PAUR ex D.Lgs. 152/2006 art. 27-bis e L.R. 10/2010 art. 73-bis

**Osservazione sull'assetto geologico, idrogeologico e stabilità dei versanti nel territorio interessato dal progetto parco eolico "Badia del vento" a seguito di analisi del contenuto della relazione geologica a firma del Geologo Gabriele Civardi (luglio 2022) relativa a <Progetto di Parco eolico denominato "Badia del Vento" della potenza di 29,4 MW composta da n. 7 aerogeneratori ed opere di connessione ubicati nel comune di Badia Tedalda (AR).> Proponente: F.E.R.A S.r.l. depositata alla Regione Toscana - Settore Valutazione di impatto ambientale-Valutazione ambientale strategica – Opere pubbliche di interesse strategico regionale.**

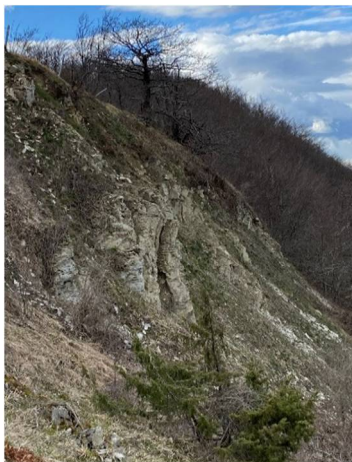
Dalla carta di stabilità dei versanti-geologia-idrogeologia del versante romagnolo ("Carta inventario delle frane dell'Emilia Romagna" edizione Giugno 2018 (Casteldelci – tavola1)), nonché dalla cartografia esistente aggiornata del versante toscano ovvero la carta delle aree in dissesto dal Piano Assetto idrogeologico dell'Autorità di Bacino Interregionale Marecchia-Conca e la carta Stralcio della carta geomorfologica toscana, si deduce che esistono gravi situazioni di instabilità dei versanti nella immediata vicinanza dei punti dove verranno installati gli aerogeneratori.

Per far notare anche solo le situazioni più critiche si può citare:

- La frana di tipo attivo ubicata in stretta vicinanza all'aerogeneratore AG05 che insiste direttamente sull'abitato di Gattara. Dato il tipo di frana la possibilità di riattivazione della stessa risulta alta.
- La frana con possibilità media di riattivazione adiacente alla suddetta che insiste direttamente sull'abitato di Campo.
- Instabilità di versante di tipo "colamento" in territorio del comune di Badia Tedalda la cui "testa" di movimento è posizionata subito ai piedi della presunta posizione di installazione dell'aerogeneratore AG01 e che minaccia attivamente l'abitato di Ca' Giacola di Rofelle e Rofelle stessa.
